改善箇所説明図

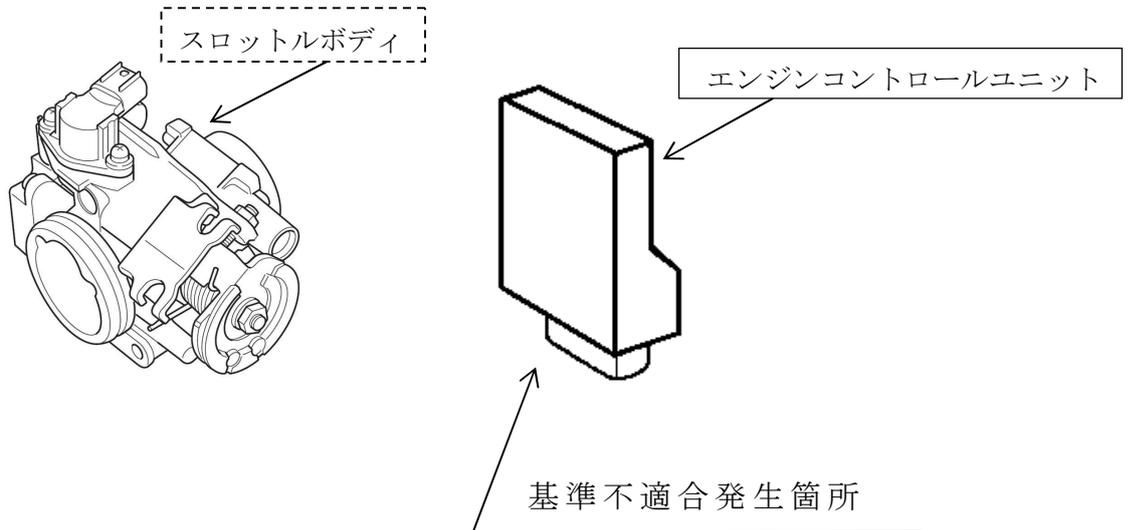
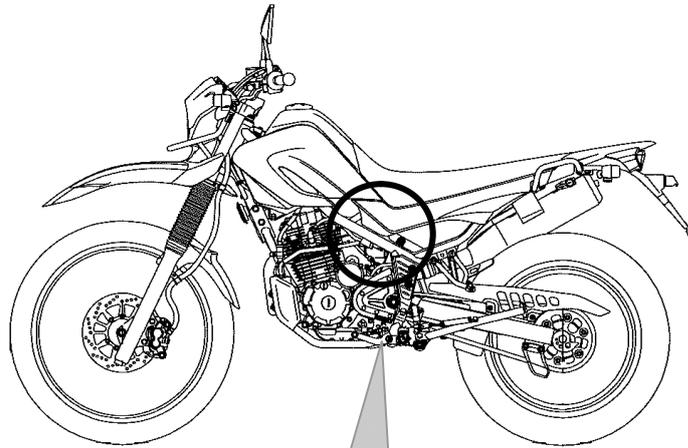
エンジンコントロールユニットのプログラムが不適切なため、アイドリング状態からスロットルをわずかに開けると、燃焼室内に吸入される混合気が薄くなることもある。そのため、最悪の場合、混合気が異常燃焼し、エンストするおそれがある。

注：  はプログラムを書き換える部品を示す。

は交換する部品を示す。

改善の内容：全車両、エンジンコントロールユニットのプログラムを対策プログラムに書き換える。また、一部の車両においてはスロットルボディを対策品に交換する。

識別：車両左側のエンジンマウントボルト付近に白ペイントを塗布する。
